תאריך: 10/01/2025

חוות דעת הנדסית בבנייה חדשה

רשימת מממצאים (79)

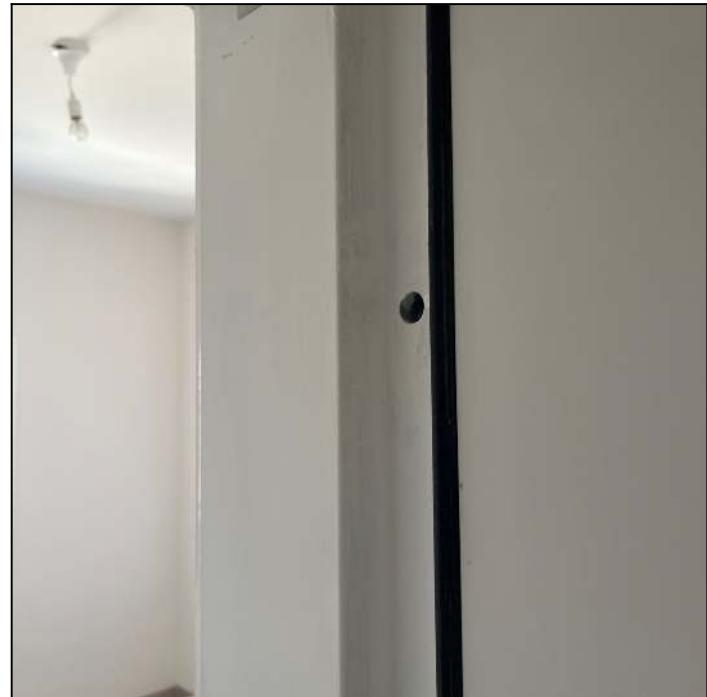
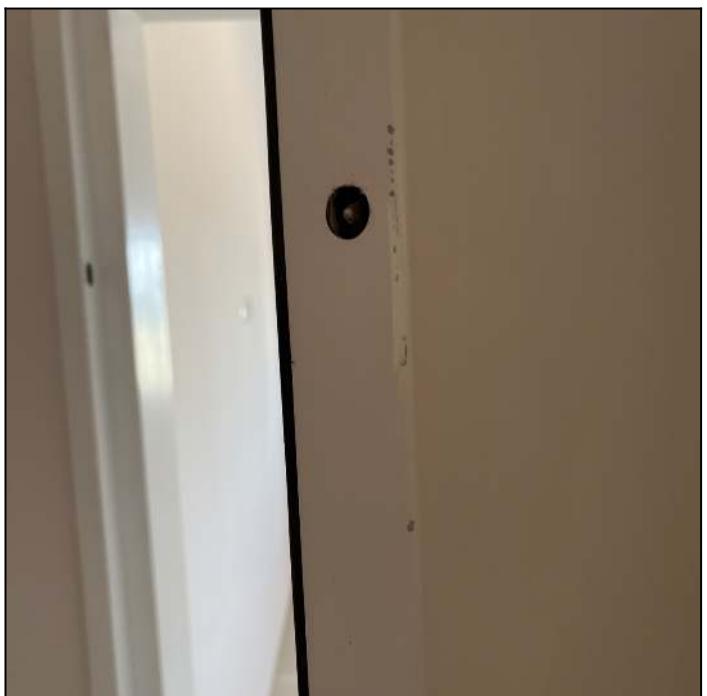
משקוף דלת הממ"ד לא צבוע באופן אחיד ותיקני
יש לבצע צביעת חזרת של משקוף דלת הממ"ד באמצעות צבע יסוד המתאים לצביעת של פריט שעבר
תהליך של ציפוי

צבע התקלף
